Sturm 19 Park

St.Pölten, AUT

'Das Erschließungssystem ist gut ausgeführt und ermöglicht ein flüssiges und intuitives Bewegen durch den Park. Es nimmt Bezug auf bestehende Wegestrukturen, welche zu einem schlüssigen Gesamtsystem weiterentwickelt werden. Die Zugangsbereiche in den Park sind aufgeweitet gestaltet, laden zum Eintreten in den öffentlichen Grünraum ein und vernetzten so den Park mit dem Umfeld seiner Umgebung. (...)' Auszug aus dem Juryprotokoll

Sturm 19 Park

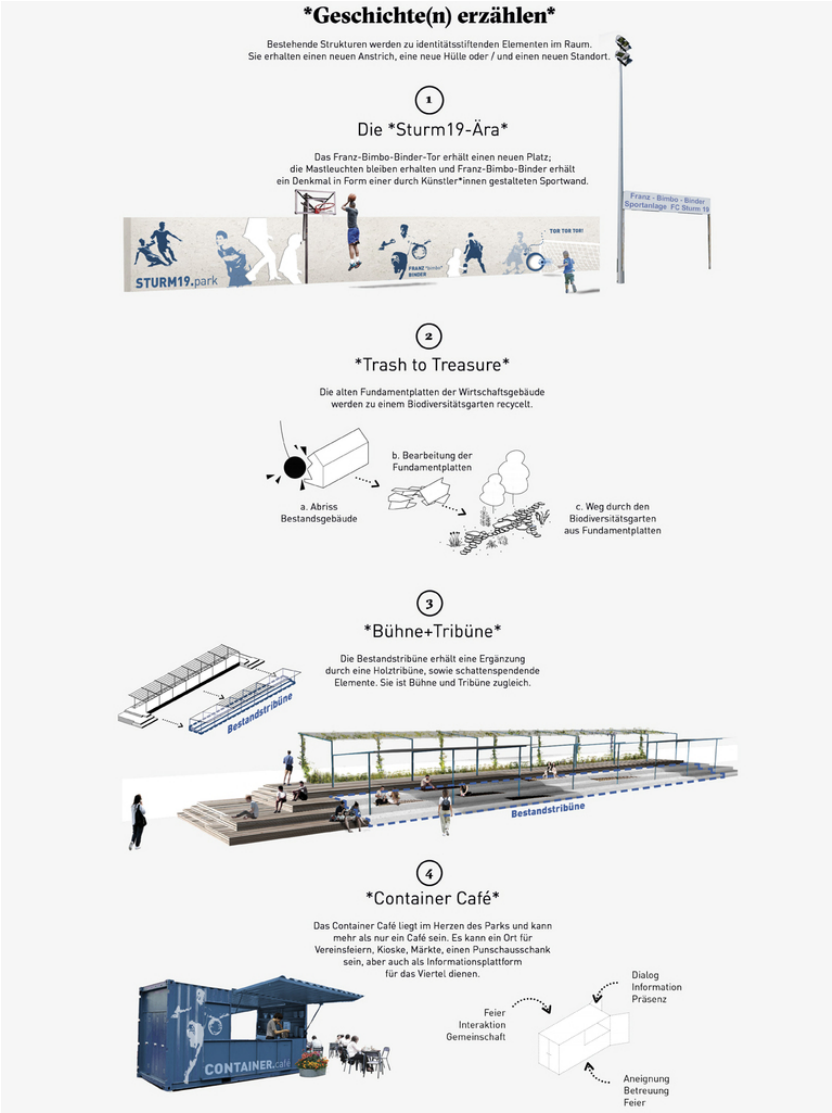
'Zwei Hauptachsen gliedern die Grundstruktur des Parks. Eine davon stellt die Nord-Süd verlaufenden Achse von der Doktor-Bilcik-Gasse zur Zehengruberstraße dar. An dieser Achse liegt der neue Gärtnereistützpunkt wie auch die bestehende Tribüne, die durch eine bauliche Ergänzung eine Neuinterpretation erfährt und so zu einem lebendigen sozialen Treffpunkt im Park werden kann. Sie kann durch ein Add-On als Bühne genutzt werden und schafft gleichermaßen Offenheit für andere Nutzungsmöglichkeiten. Grundsätzlich gilt es die Idee der Tribünenerweiterung hinsichtlich der wirtschaftlichen Machbarkeit in den nächsten Schritten zu überprüfen. Zudem ist für die Umsetzung auf eine barrierefreie Gestaltung zu achten. Die Idee der Gestaltung der Rückseite der Tribüne im Sinne einer historischen Kontextualisierung zum Fußballfeld wirkt originell und wird daher besonders gewürdigt. Hinter der ehemaligen Tribüne liegt eine Pufferzone, die die gewünschte Rücksicht auf die Anrainer:innensituation nimmt. Es wird jedoch empfohlen, in Rücksichtnahme auf die neue

Wohnnutzung im Westen (Ecke Doktor-Bilcik-Gasse/Park) die grüne Zone nach Norden Richtung Doktor-Bilcik-Gasse (hinter dem neuen Gärtnereistützpunkt) zu verlängern. Die andere Hauptachse stellt das von West nach Ost verlaufende Freiraumband dar, das sich durch eine Vielfalt unterschiedlicher Aktivitäten auszeichnet. Hier kann Bewegung, Sport und Spiel stattfinden, auch das neue Parkcafé ist hier situiert. Die Pufferzone im Osten ist in ihrer Gestaltung und Zonierung äußerst gelungen. Sie weist attraktive,

beschattete und besonnte Sitz- und Verweilmöglichkeiten auf und stellt einen sensiblen Umgang mit der Buchmayrstraße wie der dortigen Nachbarschaft dar.

Zwei offene, in der Nutzung flexible aufgeweitete Wiesenbereiche zonieren das Innere des Parks. Gerahmt werden sie durch locker situierte, jedoch präzise gesetzte Baumgruppen, die unterschiedliche Nutzungsangebote für die Parkbesucher:innen ermöglichen. Die Baumpflanzungen schaffen stimmige und angenehme Lichtsituationen wie einen großzügigen, aber gefassten Raumeindruck. Die Modellierung wirkt harmonisch aus dem Gelände heraus entwickelt, gleichzeitig erscheinen die Hügelchen in ihren Dimensionen zu klein. Es wird empfohlen die Modellierung großzügiger anzulegen und behutsam nach Westen zu erweitern. Die Modellierung im Norden ist besonders gut gelungen: sie schützt die Wohnlagen im Norden von möglichen Lärmeinträgen und Sichtbezügen durch den Park und schafft gleichermaßen Geborgenheit für die nutzungsoffene Mitte im inneren Bereich. Der im südlichen Bereich liegende Spielplatz scheint einerseits stimmig verortet, könnte jedoch eine Erweiterung nach Norden gut vertragen und würde somit an Großzügigkeit gewinnen. Die Empfehlung aus dem Zwischenkolloquium zur Überarbeitung der Baumwahl hinsichtlich Klimawirksamkeit wurde ernst genommen. Die Wahl der Bäume ist bezogen auf die Anforderungen der Klimaresilienz nachvollziehbar. Ebenso stellt die Baumwahl eine breite Vielfalt dar. Erwünscht wird jedoch die Erweiterung der Varianz um einige Obstbäume und Naschsträucher. Allgemein ist zu beobachten,

dass das Projekt gut auf die Anforderungen der Artenvielfalt eingeht. Diesem Thema wird insbesondere die westliche Pufferzone gewidmet. In diesem Kontext ist vor allem auch der Umgang mit dem Boden (Lehmgruben und Totholzbereiche) zu würdigen. Auch der Gemeinschaftsgarten leistet hierzu einen wichtigen Beitrag und ist gestalterisch gut gelungen. Ebenso wird Idee des Trash for Treasure gewürdigt.
